## Mémoire en réponse au PV de synthèse des avis et observations recueillis par le commissaire enquêteur

Par arrêté n° A2019AMT02 du président de la communauté de communes Mellois en Poitou en date du 10 octobre 2019, il est décidé de réaliser une enquête publique unique pour l'élaboration de l'AVAP de La Mothe Saint Héray et pour la mise en compatibilité du PLU de La Mothe Saint Héray.

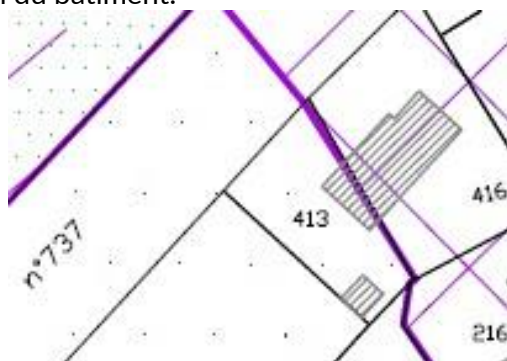
Dans le PLU, le photovoltaïque est interdit pour les couvertures alors qu'il ne semble pas interdit dans le règlement de l'AVAP.

*Réponse à cette remarque : dans le règlement de l'AVAP, « les panneaux solaires et photovoltaïques ne sont autorisés que sous certaines conditions ». Concernant les couvertures photovoltaïques, il s'agit des toitures entièrement couvertes par des panneaux photovoltaïques, en lieu et place de tout autre matériaux. Il peut être proposé à la CLAVAP l'interdiction des couvertures photovoltaïques dans le règlement du PLU et de l'AVAP. Une définition des couvertures photovoltaïques sera apportée.*
